PROJET DE PARC AGRIVOLTAÏQUE « DEVANT LES CHAUMES » - PC N°021 563 23 M0001 DOSSIER DE REPONSE A LA DEMANDE DE PIECES COMPLEMENTAIRES

**PIECES MANQUANTES AU DOSSIER DE
DEMANDE DE PERMIS DE CONSTRUIRE
N° PC 021 563 23 M0001**

**CENTRALE DE PRODUCTION D'ENERGIE SOLAIRE
« DEVANT LES CHAUMES 1 »**

**PIECES MANQUANTES AUX DOSSIERS DE
DEMANDES DE PERMIS DE CONSTRUIRE
N° PC 021 563 23 M0001 – M0002
Bureau Nature-Sites et Energies Renouvelables**

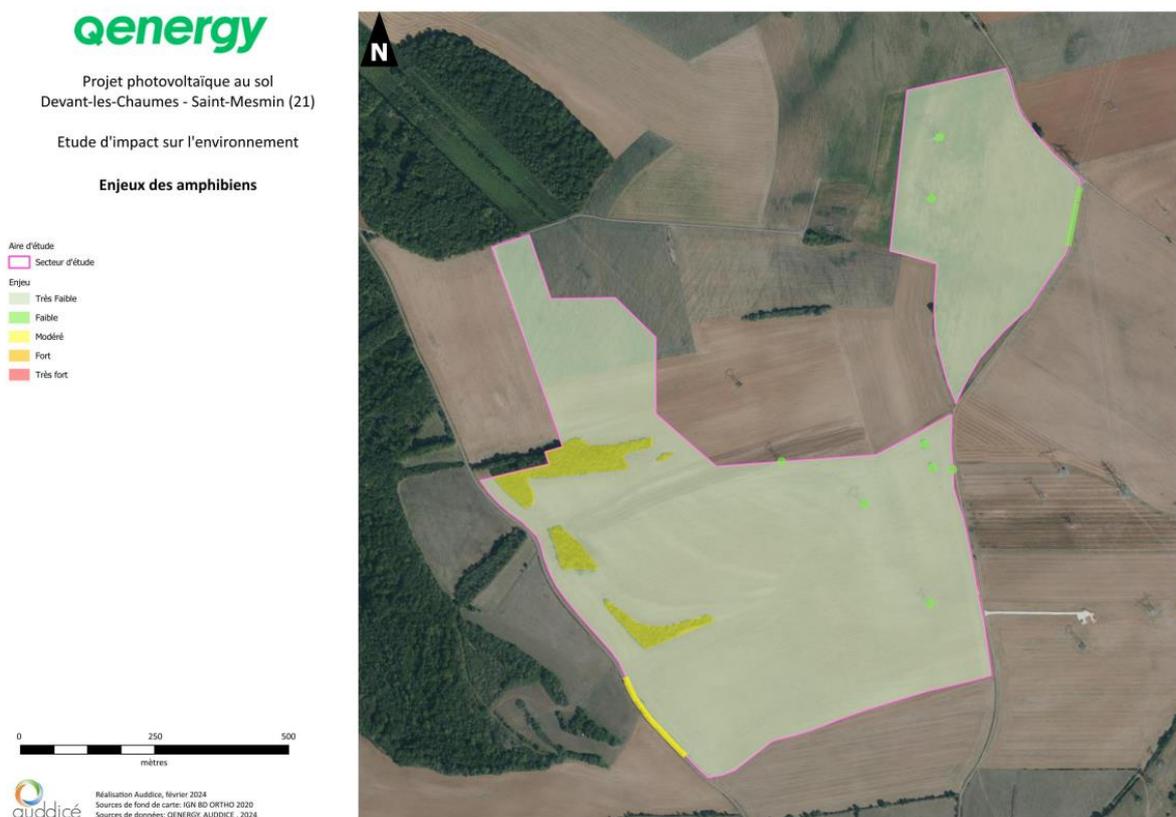
Concernant les amphibiens, les enjeux batrachologiques (page 152) ont été revus. Les boisements et les haies sont susceptibles d'abriter des amphibiens en estivage ou hivernage. Ces habitats ressortent avec un enjeu modéré. La carte des enjeux, page 154, a été mise à jour.
